改善箇所説明図

注: ☐ 内は不具合部位と改善後の状態を示す

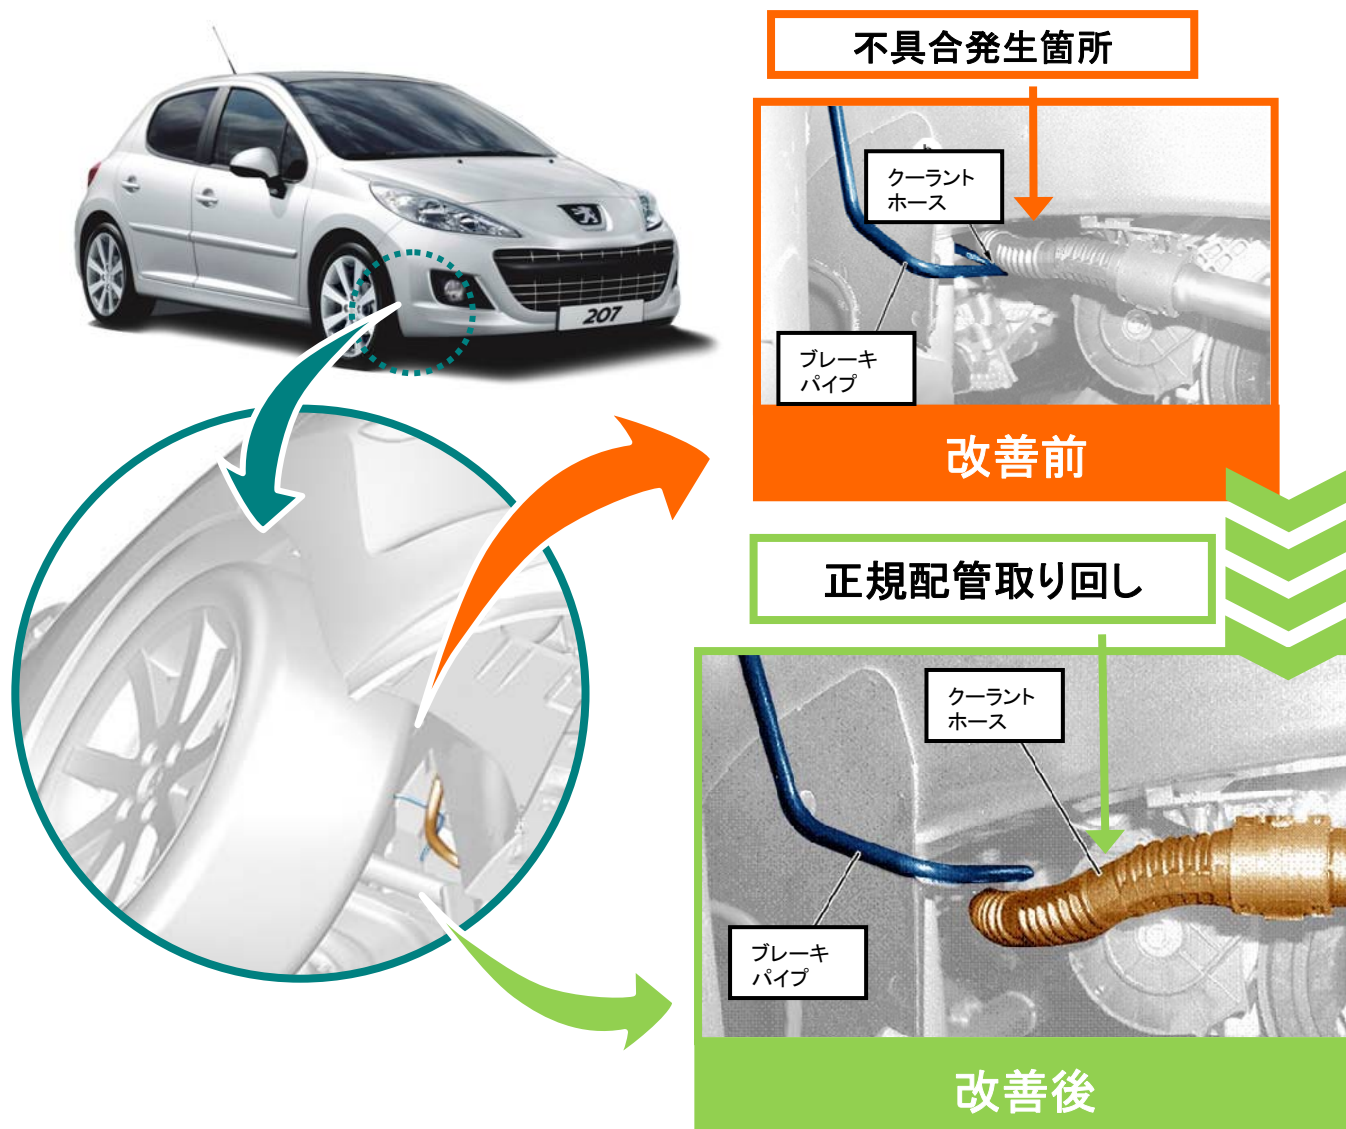
保安基準不適合箇所

右フロントフェンダー内において、クーラントホースの取り回しを誤ったため、当該ホースがブレーキパイプと接触しているものがある。そのため、そのまま使用を続けると、ブレーキパイプの表面被膜が剥がれ錆耐久性が低下し腐食する場合があります、最悪の場合、ブレーキパイプが損傷し、ブレーキ液が漏れ制動能力が低下するおそれがある。

改善内容

全車両、クーラントホースの取り回しを確認し、誤っている場合は正しい取り回しに変更する。損傷を受けている部品がある場合は、当該部品を新品に交換する。
